株式会社協和製作所

『モータープーリ CT ケーブル被覆剥き長さについてのご案内』

2.2kw・3.7kw のモータープーリ全機種

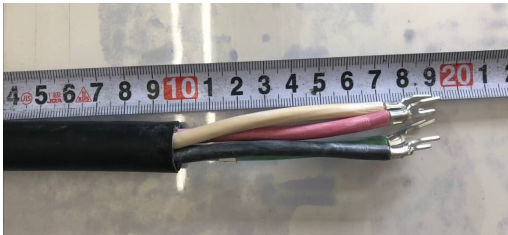
CT ケーブル被覆剥き長さを変更

旧

2.2kW・3.7kW＝約 75～80mm

新

2.2kW・3.7kW＝約 40～45mm
